Modification apportée aux galets de chaque bloc tendeur pour l'entraînement des accessoires auxiliaires

Constructeurs : Audi, Chevrolet, Isuzu, Landrover, MG, Opel, Renault, Rover, Seat, Skoda, Vauxhall, Volkswagen, Volvo

INA 0055

Image 1 : Vue détaillée des galets sur l'ancienne version (à gauche) et sur la nouvelle (à droite)

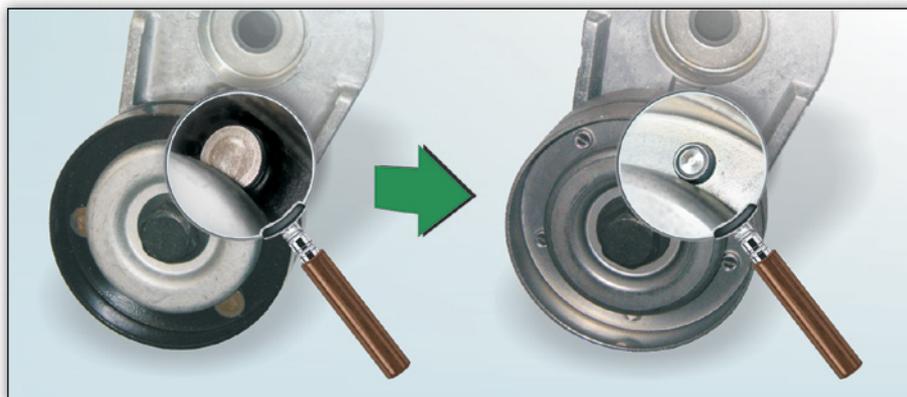
Comme le montre l'image 1, les différences portent sur le revêtement (autrefois noir, aujourd'hui en métal) et sur l'assemblage des deux moitiés de la surface de roulement (autrefois par rivetage, aujourd'hui par clinchage).

Pendant la phase de transition, il est possible de rencontrer indifféremment les deux modèles. Les deux versions répondent aux exigences techniques et peuvent être utilisées sans restriction sur les véhicules cités dans les catalogues.
